Dodatek č. 2 ke Smlouvě o dílo

Revitalizace objektu Vrbenského kasáren, evidenční číslo 26800017
Centrum kreativního muzejnictví Královéhradeckého kraje, reg. číslo: 0231000002
Kasárna muzejní kreativity Muzea východních Čech v Hradci Králové, reg. číslo: CZ.06.04.04/00/22_050/0002745

ZMĚNOVÝ LIST		Bourání půdovek		7
Stavba:	Vybudování přírodovědecké expozice a návštěvnického centra pro inovativní prezentaci přírodního dědictví Muzea východních Čech v Hradci Králové, Centrální krajský depozitář – SP			
Část stavby a stavební objekt:	A.5: Brownfield			
Předkládá:	Společnost GEOSAN GROUP	Datum:	3.0. 2024	
Odesláno / předáno:	Přílohy / počet listů			
poštou	1) Položkový rozpočet změny	1	listů	
e-mailem	2) Projektové podklady	2	listů, výkresů	
osobně	3) Fotodokumentace	1	listů	
1 Technický popis změny:

A Bourání železobetonových konstrukcí umyvadel

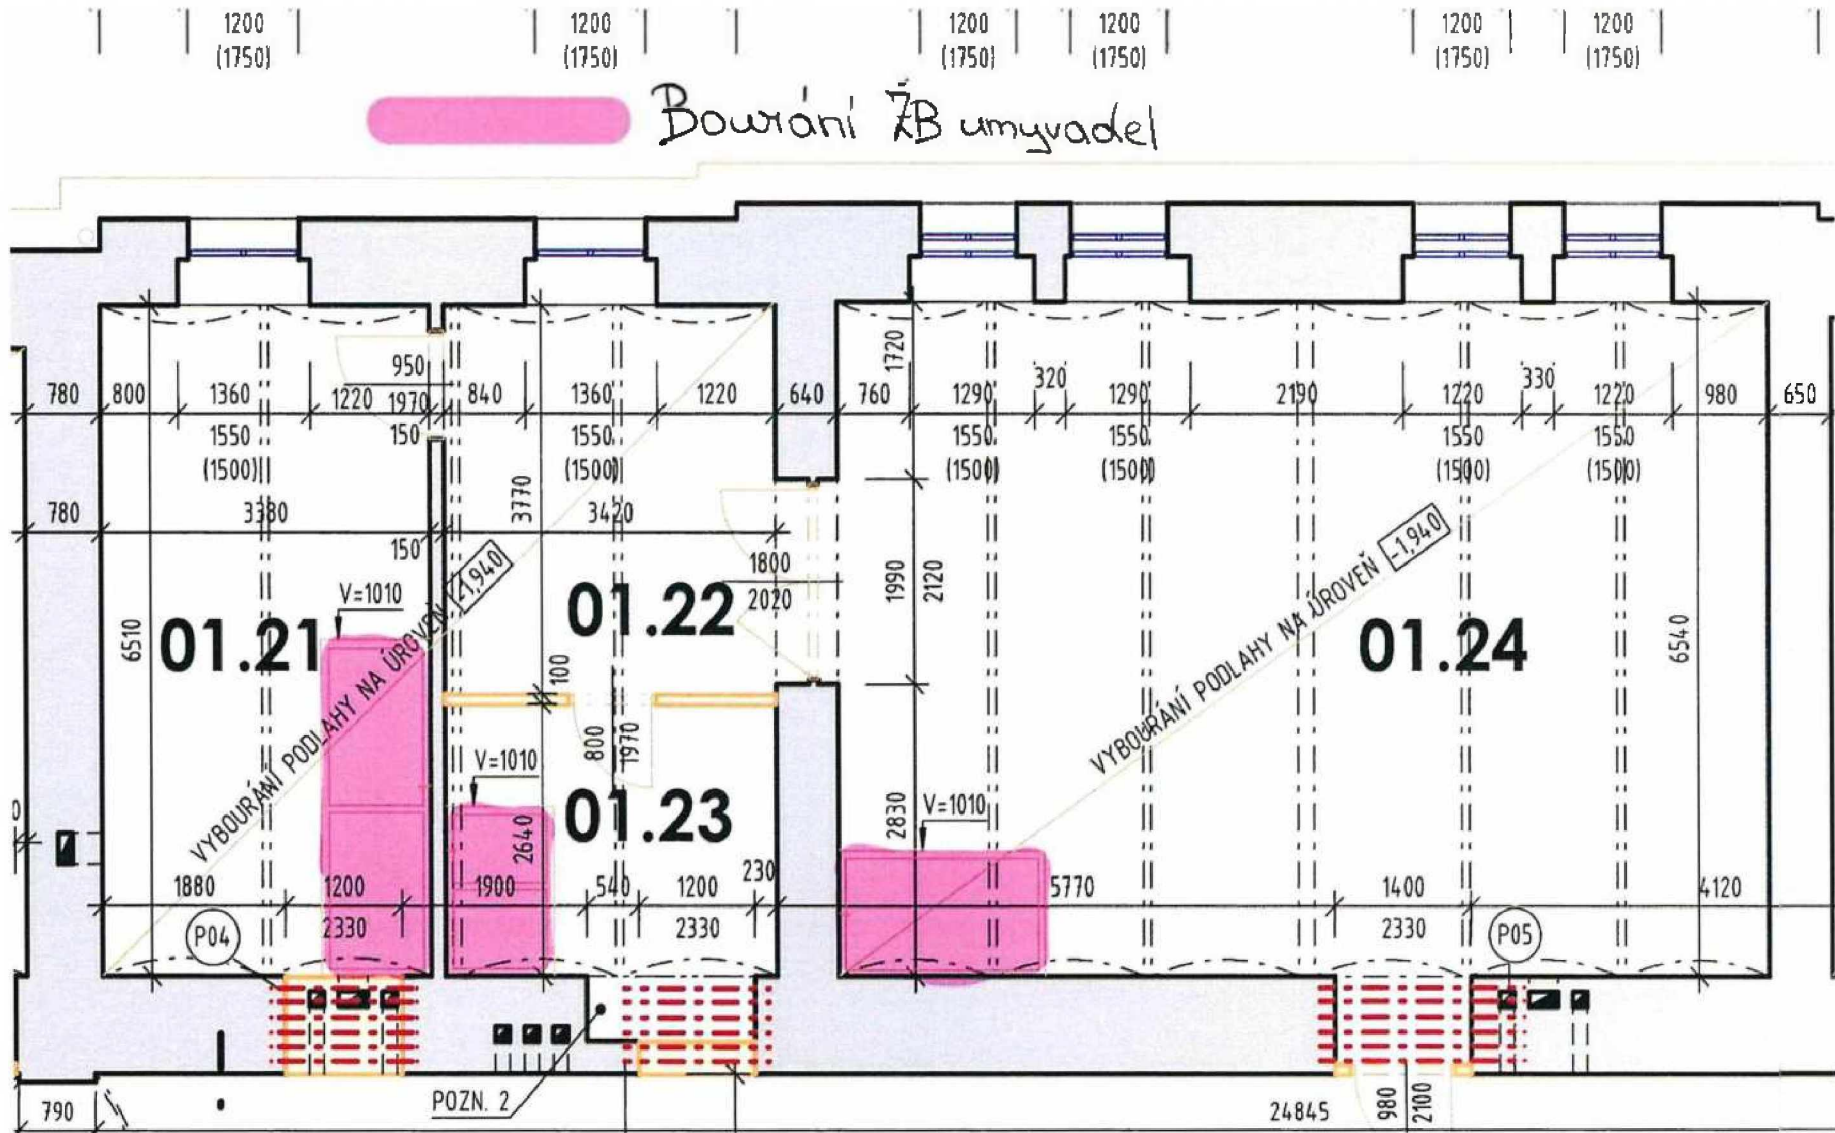
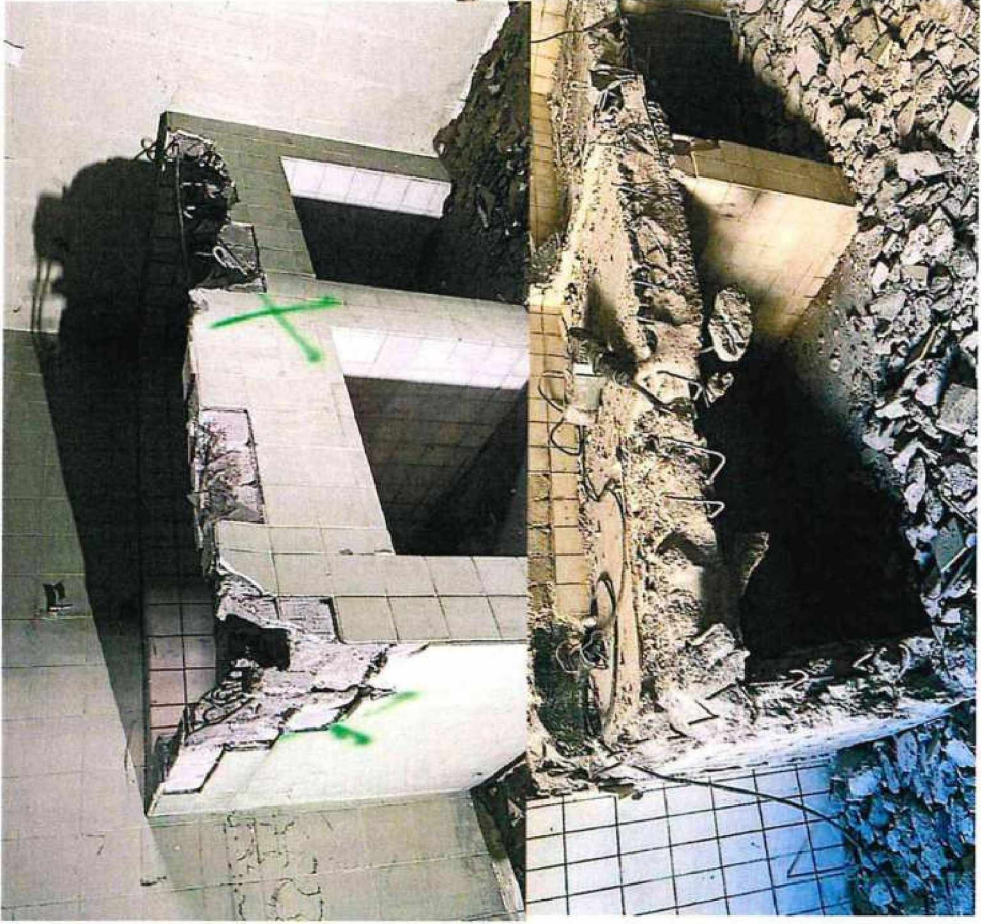
1.1 Popis původního řešení:				
A) VV neobsahuje bourání železobetonových konstrukcí pod umyvadly.				
B) Nebylo řešeno. (Pol. 13 řeší pouze demontáž ocelové plošiny a stožár).

C) V místnostech č. 01.35 a č. 3.41 je podlahová krytina nad rámeč PD.				
D) Demontáž keramických obkladů nad rámeč PD.				
2 Zdůvodnění změny:				
A) Při provádění bouracích prací v 1.PP bylo zjištěno, že dle projektové dokumentace je nutné vybourat železobetonové konstrukce pod umyvadly. Změna vznikla na základě zjištěného stavu, nezahrnutého do výkazu výměr, z důvodu chyby projektové dokumentace.

B Bourání železobetonových patek plošiny

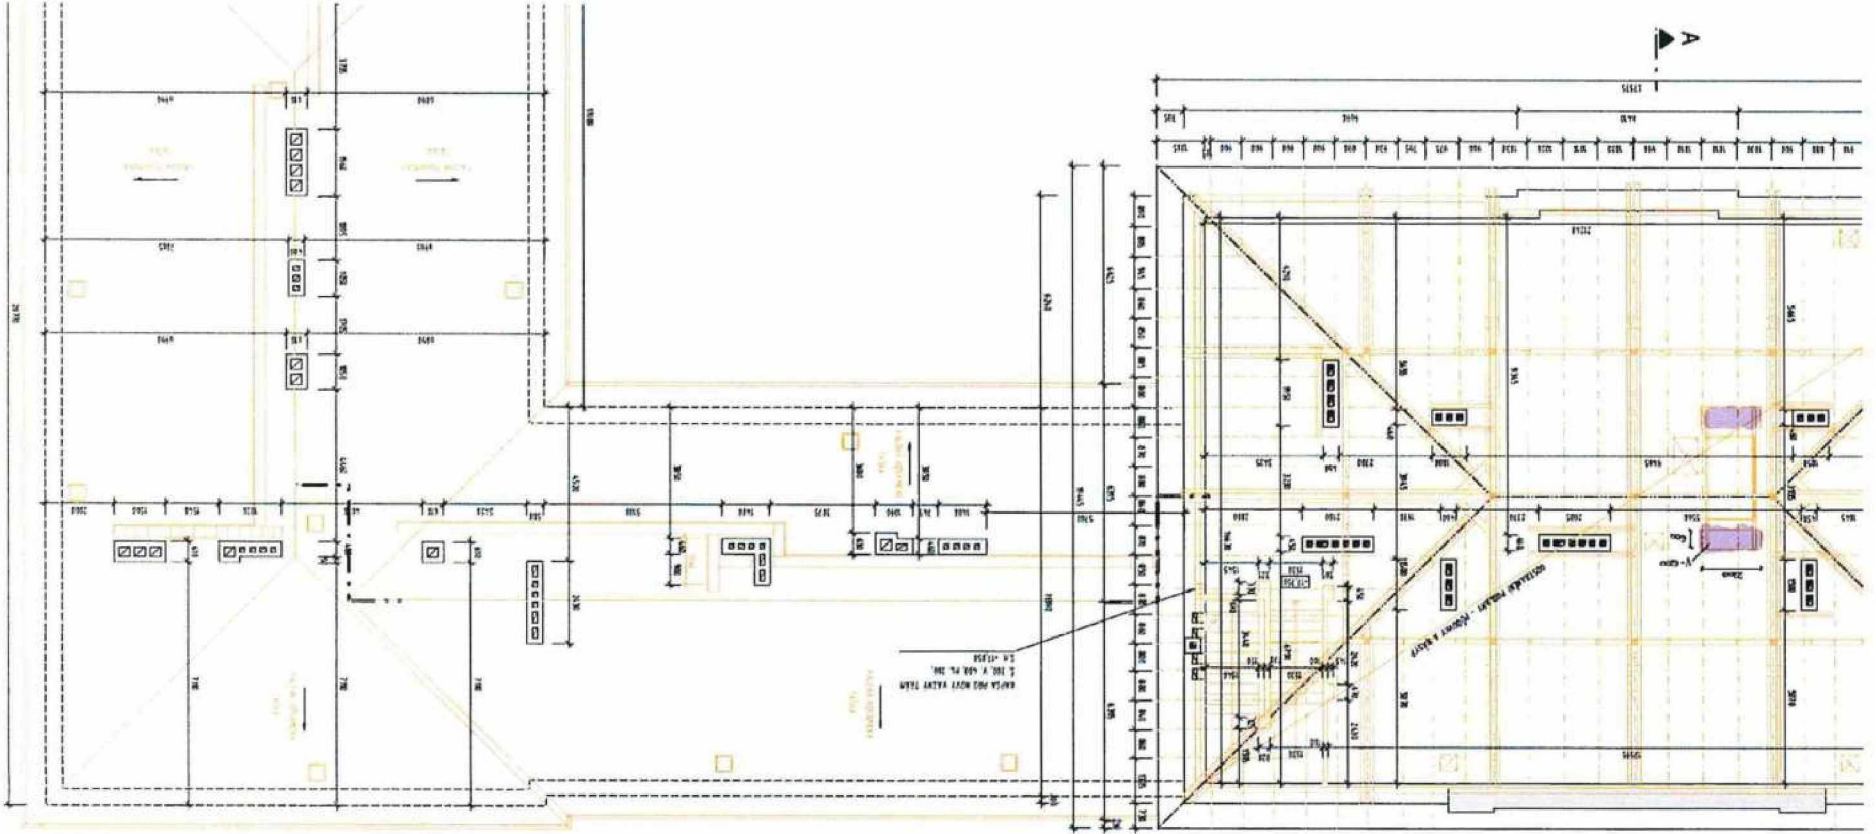
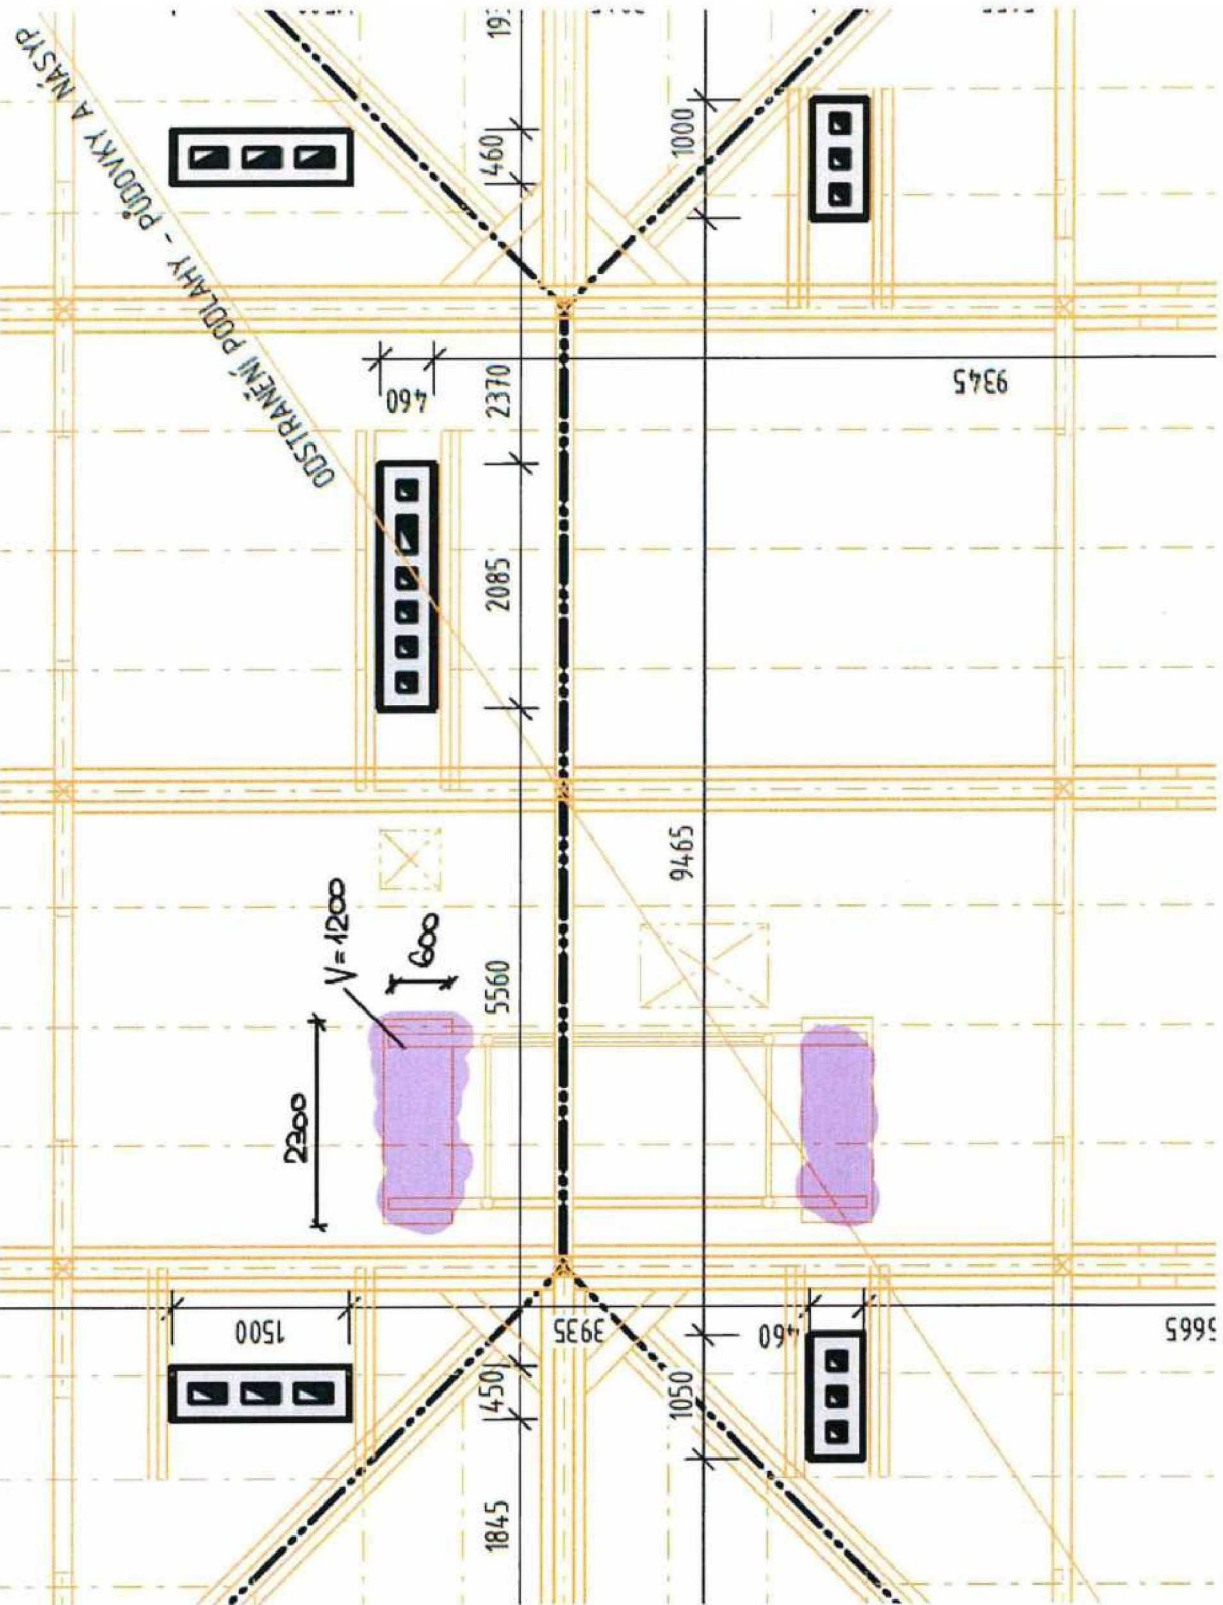
C) Nebylo řešeno.				
D) Nebylo řešeno.				
1.2 Popis nového řešení:				
A) Realizace dle PD.				
B) Doplnění výkazu výměr o vybourání železobetonových patek plošiny vojáků, pol. 13 (neuznatelné) řeší pouze demontáž ocelové plošiny a stožáru, neodpovídá hmotnosti bouraných základů.

B) Při provádění odstranění plošiny na půdě bylo zjištěno, že stožár je umístěn na železobetonových patkách. Předmětem tohoto změnového listu je narovnání výkazu výměr doplněním bouracích prací uvedených v projektové dokumentaci, ale nezahrnutých do výkazu výměr, z důvodu chyby projektové dokumentace.

Demontáž povlakových krytin

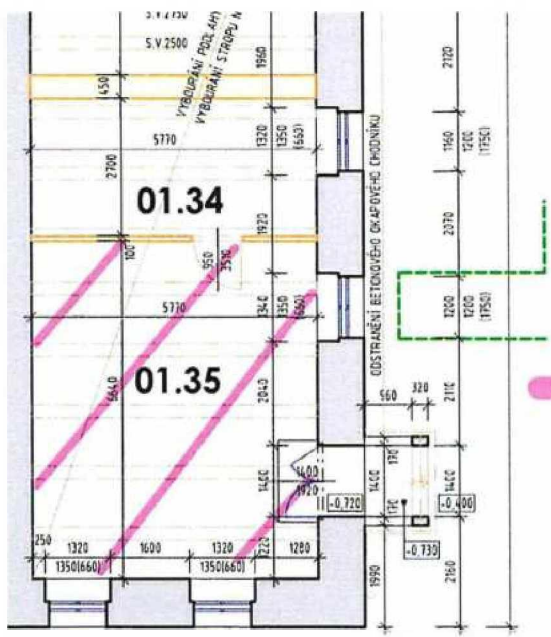
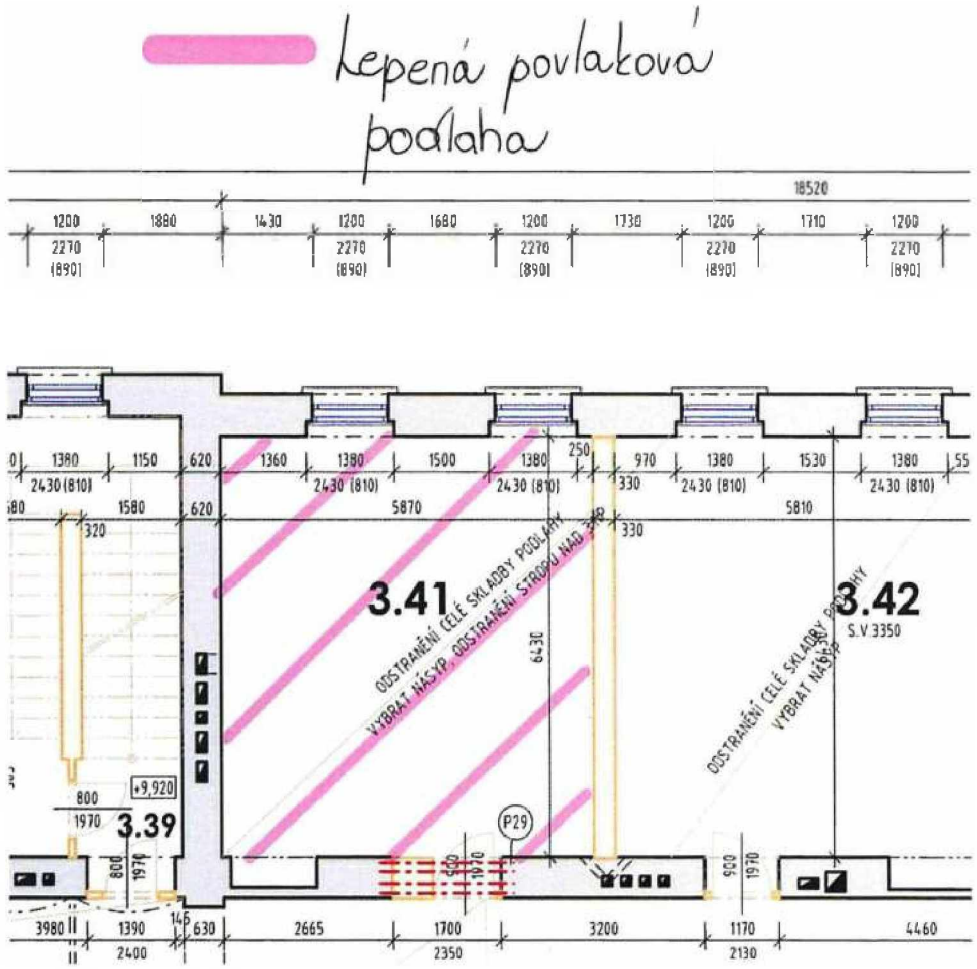
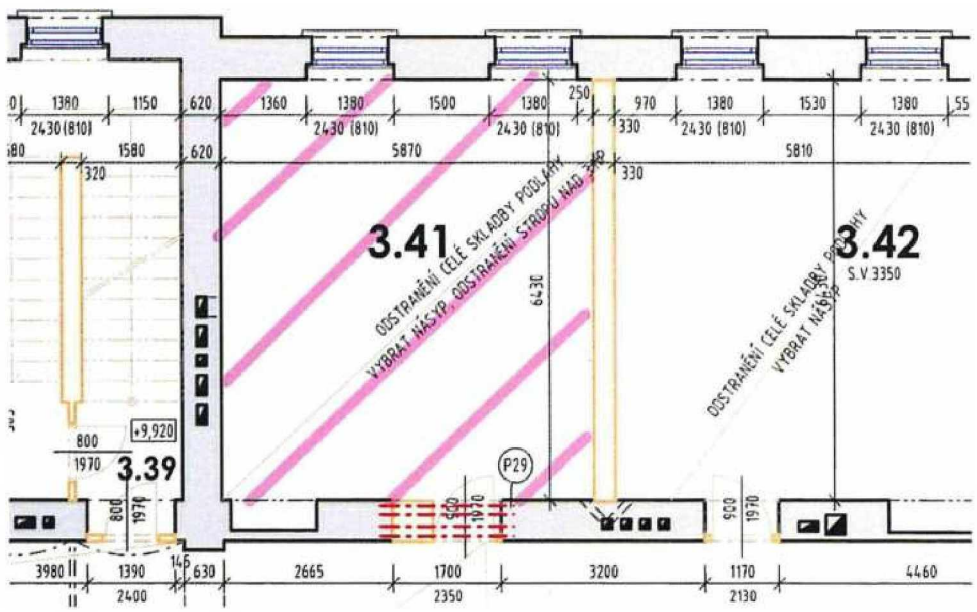
C) Předmětem změnového listu je narovnání výkazu výměr doplněním demontáží podlahových ploch (v místnostech č. 01.35 a č. 3.41), které nebyly zahrnuty do výkazu výměr a důvodu chyby v projektové dokumentaci.

Demontáž keramických obkladů

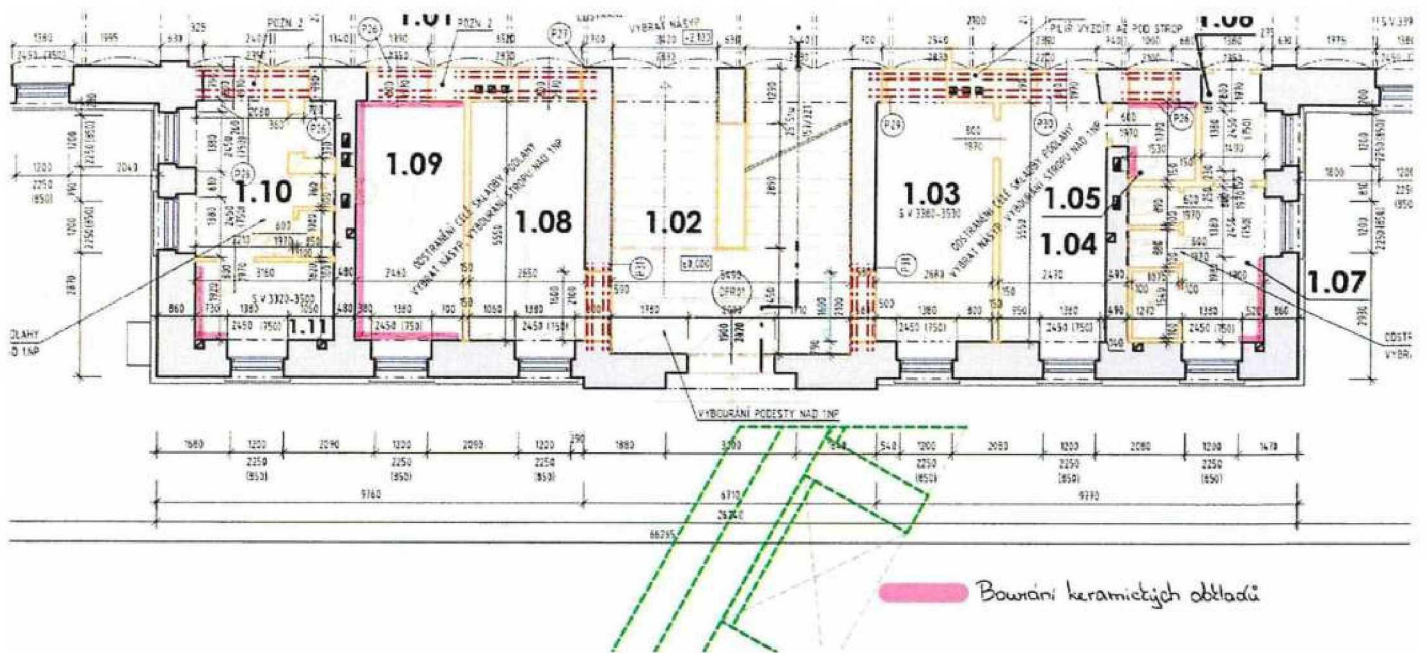
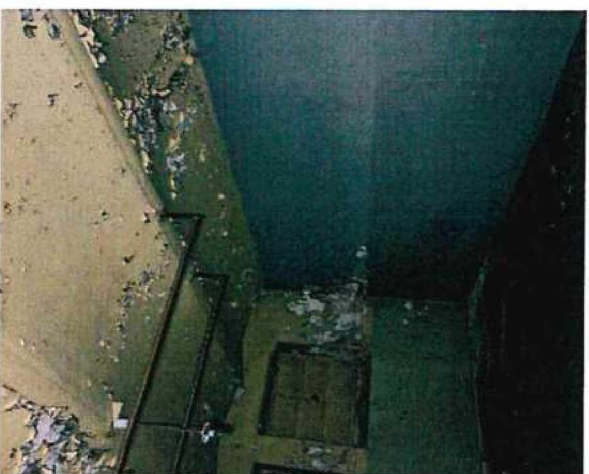
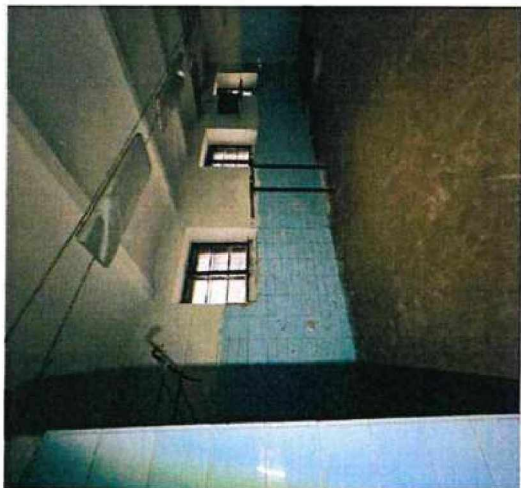
D) Předmětem změnového listu je narovnání výkazu výměr doplněním bouracích prací, které nebyly zahrnuty do výkazu výměr z důvodu chyby v projektové dokumentaci. Jedná se o změny, jejichž potřeba vznikla v důsledku okolností, které zadavatel jednající s náležitou péčí nemohl předvídat, a tato změna nemění celkovou povahu zakázky. Nejmenší se o podstatnou změnu závazku ze smlouvy k veřejné zakázce.				
3 Vliv na dopracování projektové dokumentace:		ANO	<input checked="" type="checkbox"/> NE	
kde uvést jaký dokument				
4 Dopad do smluvních termínů:		ANO	<input checked="" type="checkbox"/> NE	
kde uvést dopad				
5 Číslo odstavce ve smyslu § 212 zákona č. 134/2016 Sb. - Zákona o zadávání veřejných zakázek				odst. 6
6 Náklady celkem (A1-A5):	Cena méněprací (odpočet):	-	0,00 Kč	bez DPH
	Cena víceprací (přípočet):	+	104 064,68 Kč	bez DPH
	Výsledná cena změny:		104 064,68 Kč	bez DPH
Náklady části A1:	Cena méněprací (odpočet):	-	0,00 Kč	bez DPH
